Association Protectrice du Saumon pour le bassin de l'Allier et de la Loire
14 rue PONCILLON
63000 Clermont-Ferrand

Le 4 juillet 2018 – Clermont-Ferrand

Objet : Avis concernant les travaux du POUTÈS OPTIMISÉ.

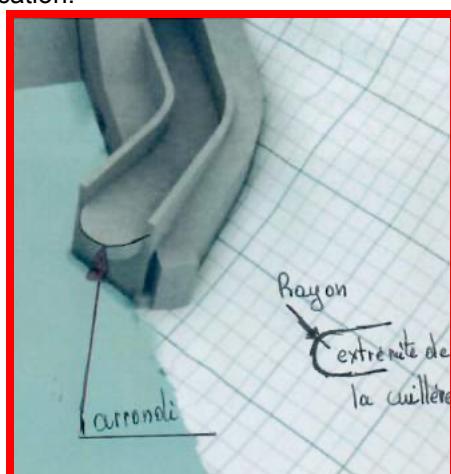
Lorsque les smolts s'engageront, ils passeront du niveau 642 à celui de 639,5, soit une chute de 2,5 mètres.

Suggestion APS : Il serait opportun d'avoir une fosse de dissipation énergétique (sous cette chute de 2,5 mètres) en amont de l'exutoire de dévalaison.

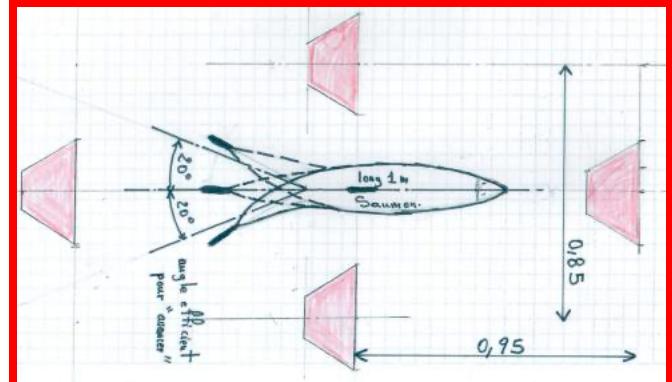
En page 89 de l'étude d'impact graphique de composition en âge des saumons comptabilisés à Poutès de 1986 à 2016. Pour l'année 2004 la grande majorité des poissons sont des 3 étés de mer.

Nous retiendrons que la passe à macro rugosités doit permettre le passage d'un saumon de 105 cm de longueur (maximum d'un poisson de 3 étés de mer).
